# PROJET EOLIEN DE DEMANGE-AUX-EAUX (55)

Pièce 12 : Réponse à l'avis MRAE

Version	Date	Description
Rapport final	24/10/2024	Réponse à l'avis MRAe, arguments présentés à partir du projet final à 5 éoliennes présenté dans les pièces de la demande d'autorisation environnementale

La Mission régionale d'autorité environnementale (MRAe) a émis, le 26 août 2024, un avis relatif à cette demande d'autorisation environnementale. Cet avis porte sur une variante modifiée du projet éolien (version à 6 éoliennes) et déposée auprès des services instructeurs en avril 2024.

Position de la ZIP et des postes sources électriques

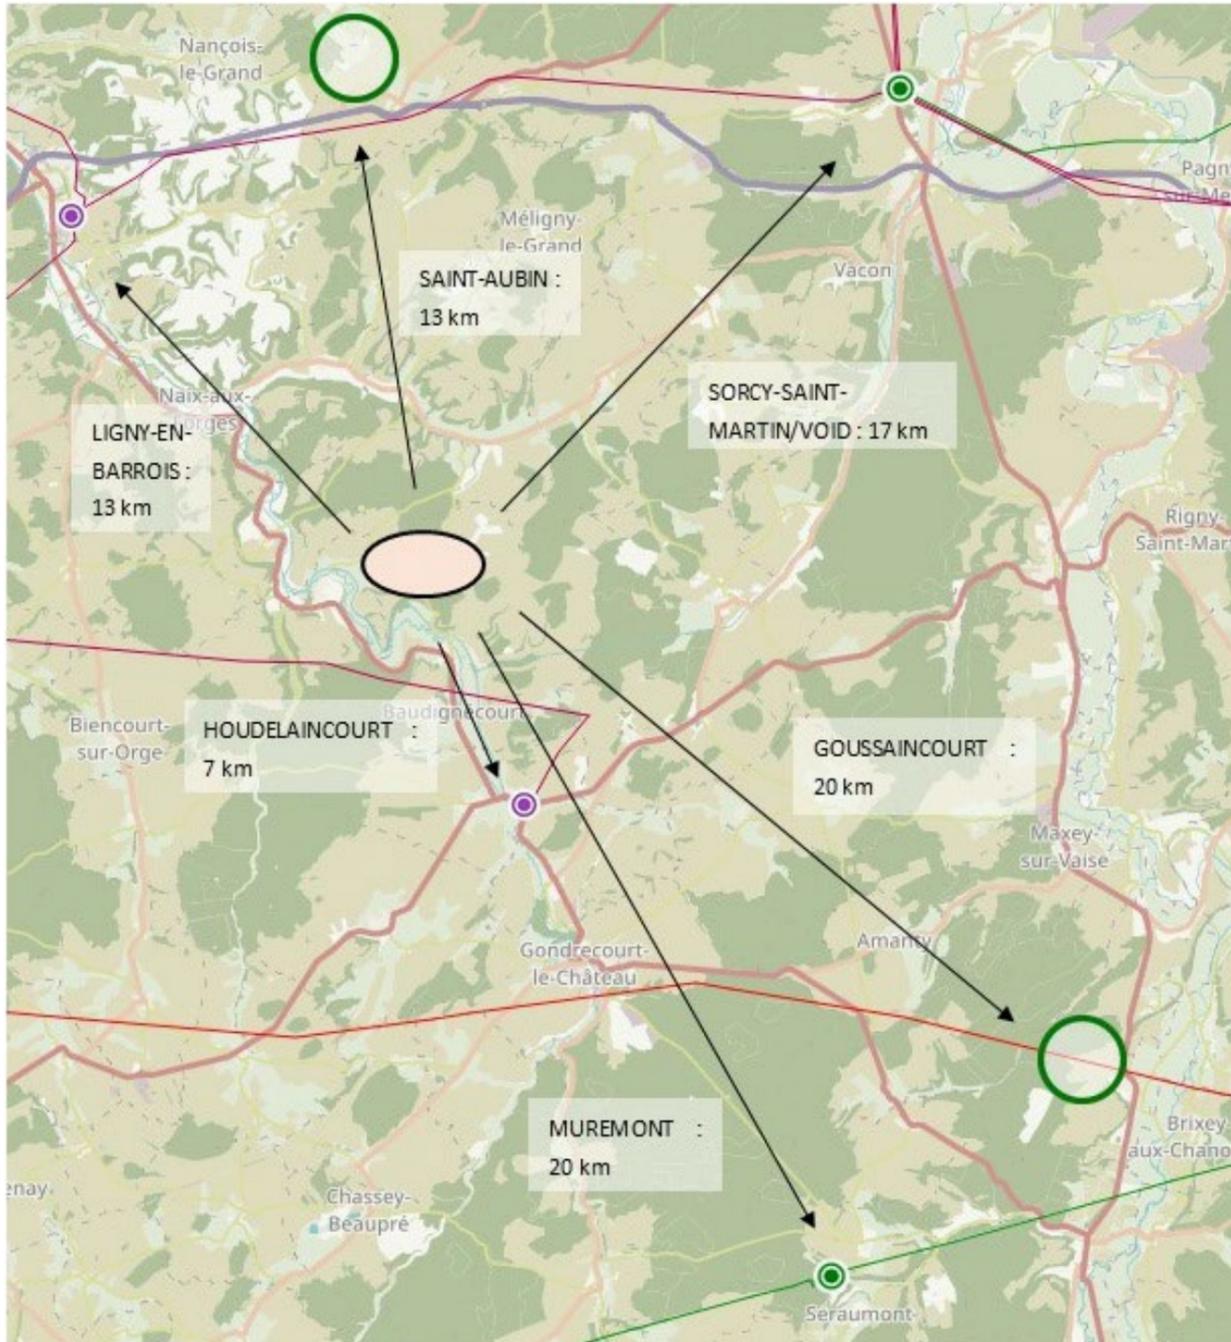
**L'Ae recommande de préciser dans le dossier les possibilités de raccordement à un poste source, après prise en compte du S3REnR de la région Grand Est approuvé.**

Le projet pourrait être raccordé au poste Saint Aubin sur Aire. Cette hypothèse est cohérente d'après le S3REnR de la région Grand-Est récemment publié.

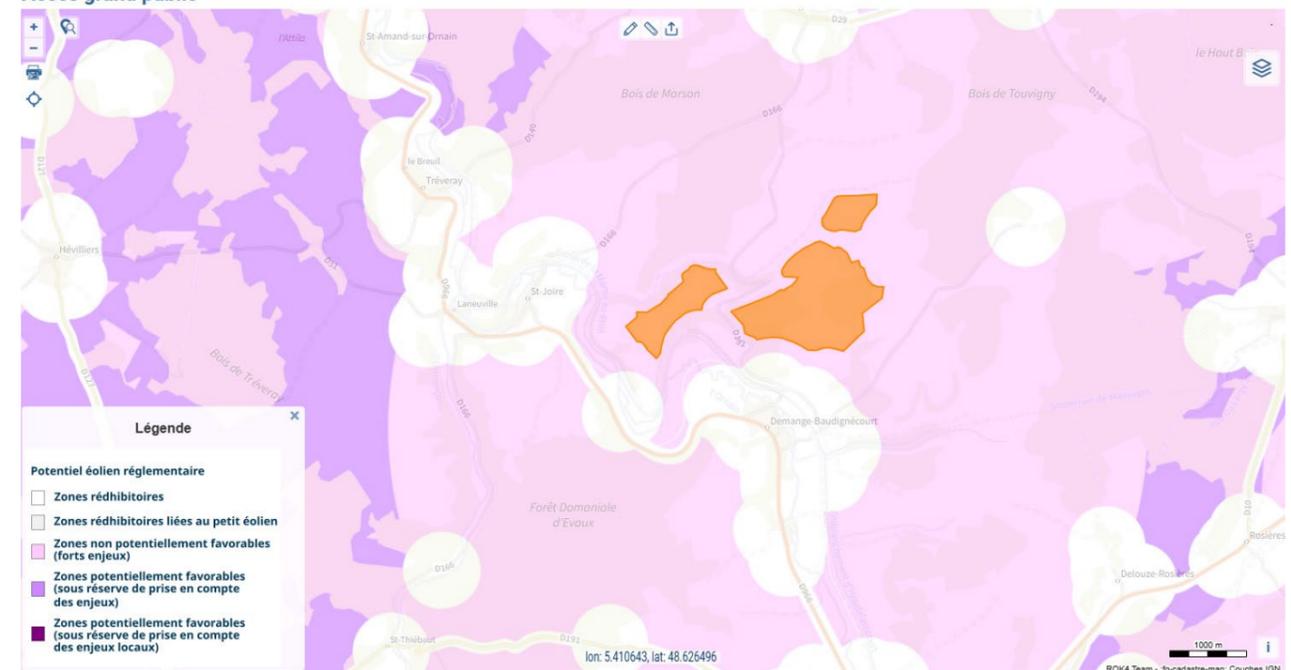
L'Ae constate que le projet est hors zone favorable au développement de l'éolien. Il est de plus situé dans une zone de sensibilité très forte pour le risque de saturation visuelle à 5 km (prenant en compte toutes les éoliennes en exploitation dans un rayon de 5 km autour du projet).

L'Ae recommande au pétitionnaire de retirer sa demande du fait des impacts très forts sur les oiseaux et les chauves-souris, et de l'effet d'encerclement déjà très fort des villages voisins, notamment dans un rayon de 10 km.

Conformément à l'instruction du gouvernement du 26 mai 2021, la cartographie des zones favorables au développement de l'éolien (ZFDE) a été élaborée au niveau régional. Elle recense l'ensemble des contraintes et enjeux devant être pris en compte selon leur degré de sensibilité aux impacts potentiels d'un projet de parc.

Cette carte exprime que la zone de projet est située en dehors des ZFDE, cependant il n'est pas situé parmi les zones rédhitoires car il apparaît en zone non potentiellement favorable (forts enjeux).

Carte de la distance des éoliennes aux boisement (implantation définitive à 5 machines)

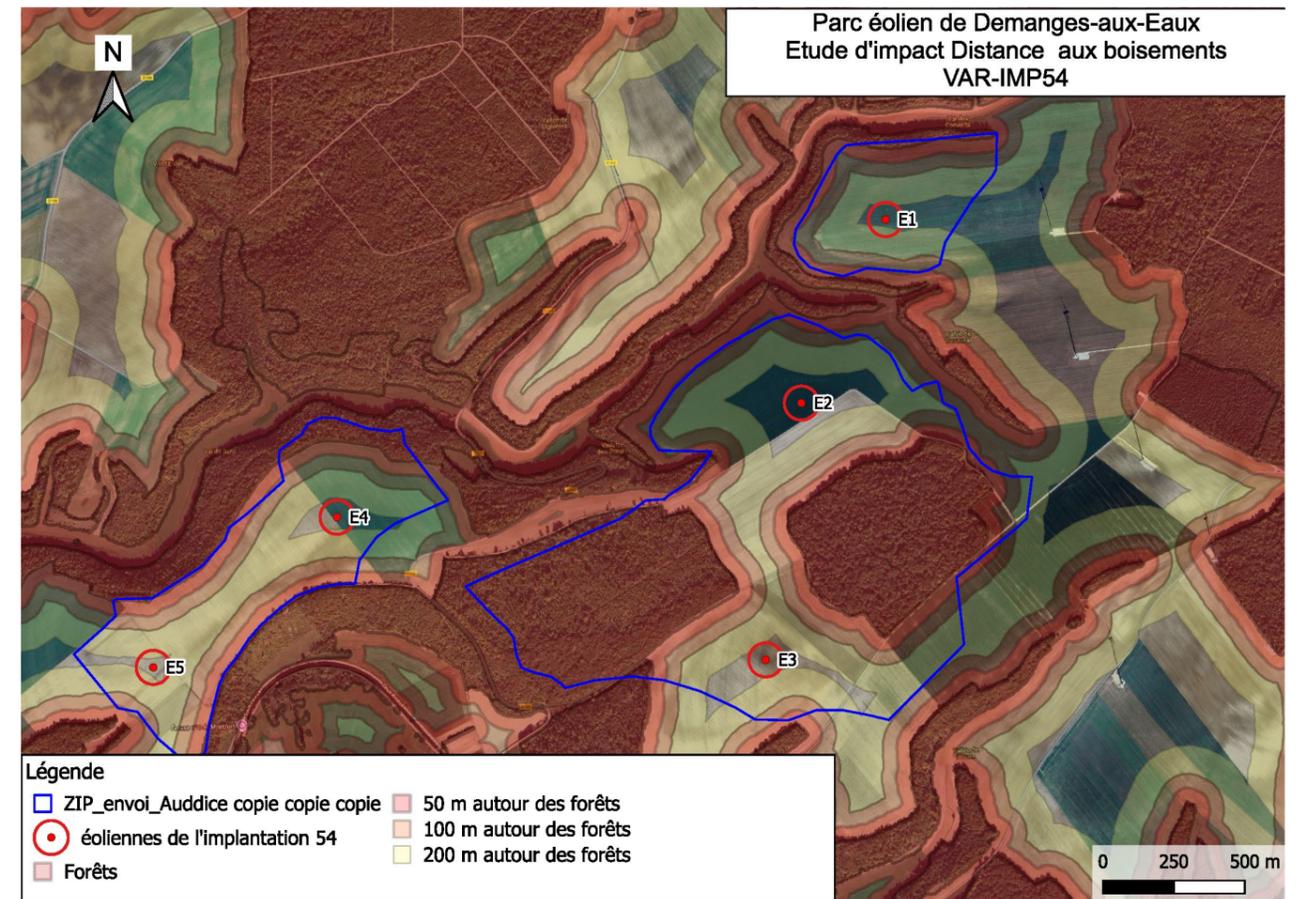
L'Ae recommande au pétitionnaire de respecter une distance de 200 m en bout de pales entre les machines et les boisements ou haies et de déplacer les 5 éoliennes concernées (notées E2/E3/E4/E5/E6) en conséquence.

Le projet a été conçu en totalité en dehors des boisements alors même que la commune réfléchissait à mettre ses bois communaux à disposition, comme elle l'avait déjà fait pour les trois précédents projets éoliens implantés sur la commune. Ce choix relève de la démarche environnementale du pétitionnaire qui a souhaité éviter tout impact direct sur les boisements.

Aussi l'ensemble des éoliennes du projet sont implantées sur les plateaux, en dehors des vallées alluviales, sur des terrains agricoles de grande culture et de faible intérêt écologique. Les nombreuses contraintes locales ajoutées au contexte fortement boisé du secteur et en particulier de la zone d'implantation limitent les possibilités d'implantation à distance des boisements. En conséquence les 6 éoliennes du projet initial, se trouvent à moins de 200 m de distance en bout de pale des boisements dont 4 entre 100 et 200 m (dont une a été supprimée dans la version finale du projet) et 2 à moins de 50 m (figure ci-dessous) :

Angles d'occupation autour de Baudignécourt

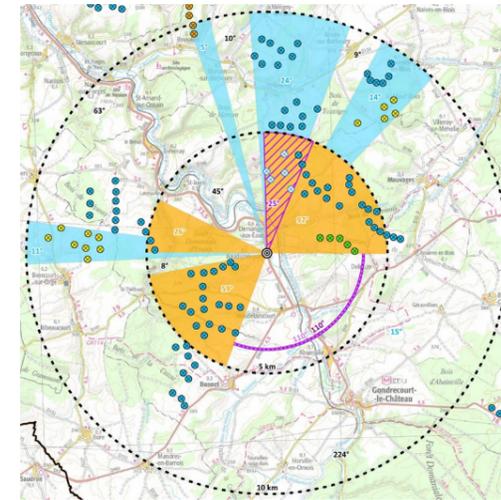
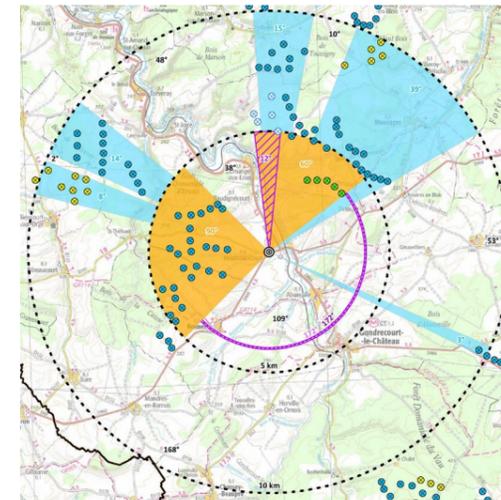
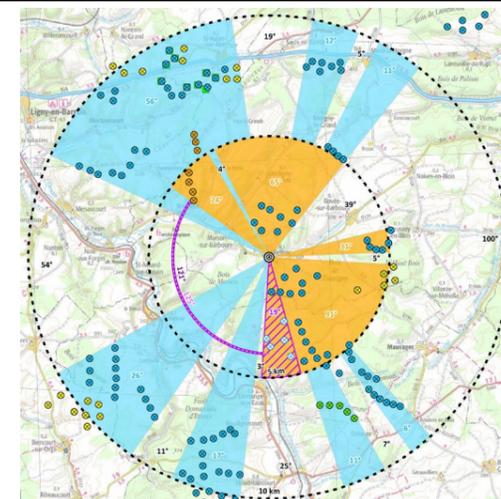
L'Ae recommande de refaire l'étude d'encerclement des villages situés autour du projet sur la base des implantations définitives des éoliennes et a minima, si le projet devait être autorisé, de déplacer les éoliennes de manière à ne pas aggraver les angles d'occupation actuels déjà fortement impactants.

L'impact du projet en lui-même n'intervient que faiblement dans l'augmentation des indices autour des lieux de vie identifiés comme sensibles. L'implantation retenue offre au projet l'intérêt de s'inscrire dans des angles d'occupation existants, sans étalement supplémentaire, ni morcellement du contexte éolien.

L'étude d'encerclement a été réévaluée dans le dossier final, en tenant compte aujourd'hui de la suppression de l'éolienne E4 et du retrait de l'éolienne E3. La conclusion tend vers un abaissement, significatif ou non, de l'incidence du projet sur les lieux de vie étudiés, et notamment les villages de Baudignécourt, Houdelaincourt et Reffroy, mentionnés dans l'avis de la MRAE.

Schématisme de l'évolution de l'implantation, dans l'objectif de limiter son incidence visuelle

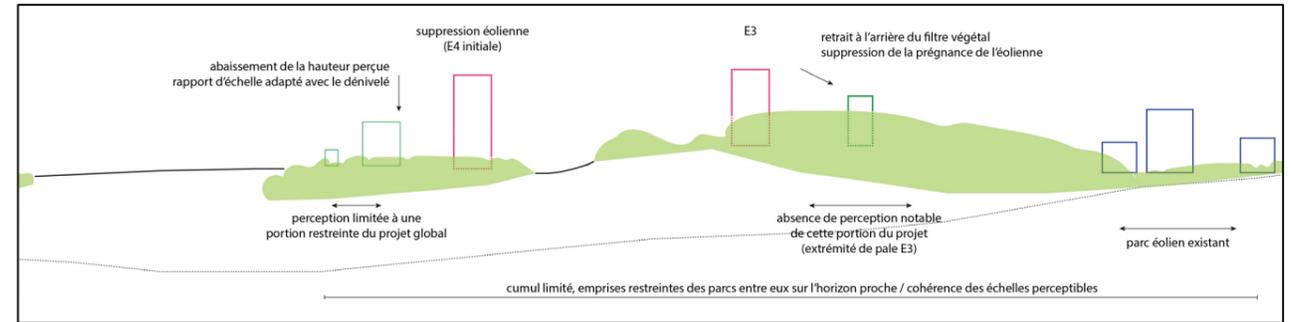
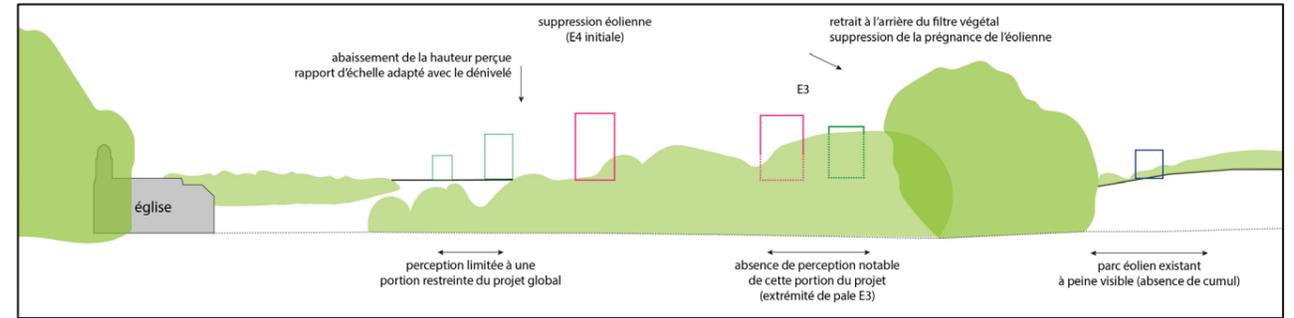
L'Ae recommande de relever le niveau d'impact du projet sur la perception visuelle aux abords de l'église de Demange-aux-Eaux.

Outre la suppression des éoliennes initialement envisagées sur le secteur ouest de la zone d'implantation, le projet a finalement fait l'objet d'une autre modification, dans le retrait de l'éolienne E3 à la rupture de pente et la suppression de l'éolienne E4.

Sur le schéma ci-contre, le projet initialement envisagé est représenté en rouge. La variante retenue est représentée en vert. On constate distinctement l'impact du décalage de l'éolienne E3 et de la suppression de l'éolienne E4 dans la perception du projet, avec une diminution nette de la prégnance visuelle des éoliennes et un retrait du projet dans l'arrière-plan paysager.

**Figure 5 – proximité d'un couloir de migration de la Grue cendrée**

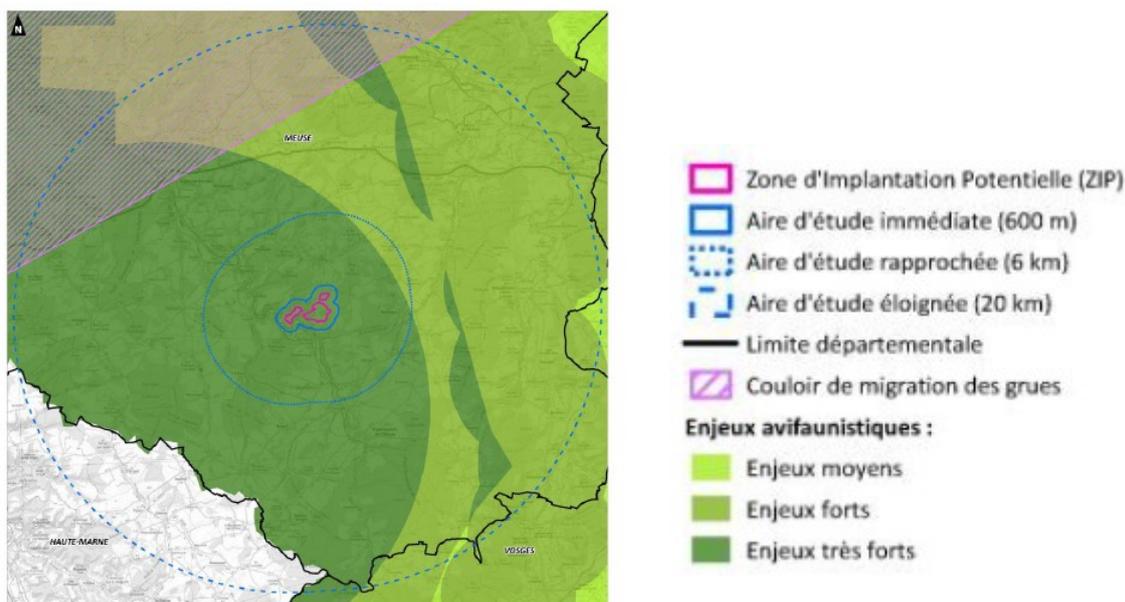
Un couloir pour la migration des Grues cendrées (Cf. figure 5 du présent avis) est situé au nord-ouest dans l'aire d'étude éloignée. D'autres espèces, notamment de rapaces (Milan royal, Faucon crécerelle, Buse variable), empruntent également ce couloir. Le suivi du passage post-nuptial a permis de déterminer l'intensité de migration et son orientation au sein de l'aire d'étude immédiate (correspondant à la zone d'implantation potentielle augmentée d'une zone tampon de 600 mètres). La migration apparaît ici comme très élevée et l'aire d'étude immédiate semble être au cœur d'un couloir de migration. L'orientation générale du flux migratoire est nord-est/sud-ouest.

L'intensité de la migration apparaît ici très forte puisque 80 752 individus (dont plusieurs espèces non mentionnées dans le tableau précédent) ont été contactés lors de cette période migratoire. Le dossier mentionne de plus que les visites de terrain effectuées ont permis de constater un débordement de ce couloir sur la zone d'implantation potentielle.

**Figure 7 – localisation des éoliennes phase « étude paysagère » (à gauche) – phase définitive (à droite)**

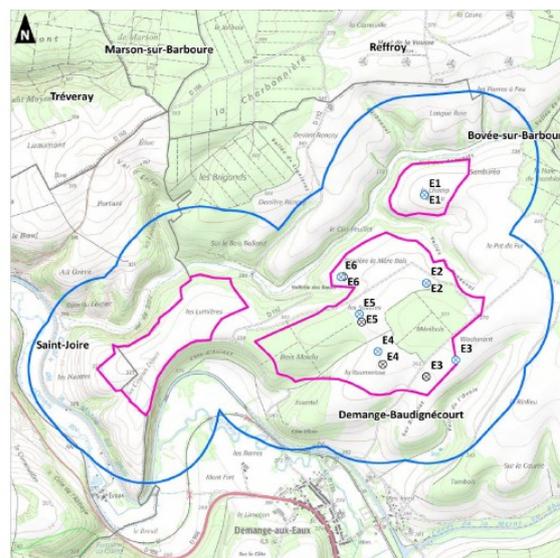
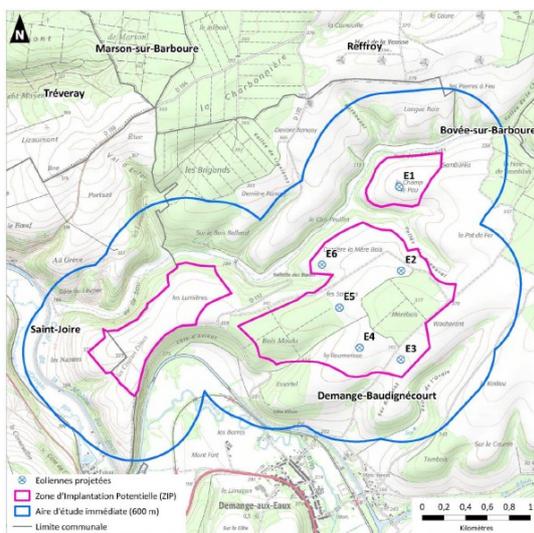
Or, l'insertion du projet dans le paysage reste ici peu optimale, sans géométrie visible et sans apparente articulation avec les parcs voisins.

Le dossier comporte une étude d'impact d'août 2022 (Cf. figure 7 du présent avis – carte de gauche) et un document « compléments modificatifs » d'octobre 2023 (Cf. figure 7 du présent avis – carte de droite) dans lesquels les positions des éoliennes sont sensiblement différentes, notamment pour l'éolienne E3.

Or les schémas et calcul des angles d'occupation (somme des angles interceptant des éoliennes) et de respiration (plus grand angle sans éolienne) figurent dans l'étude d'impact mais pas dans le document « compléments modificatifs ».
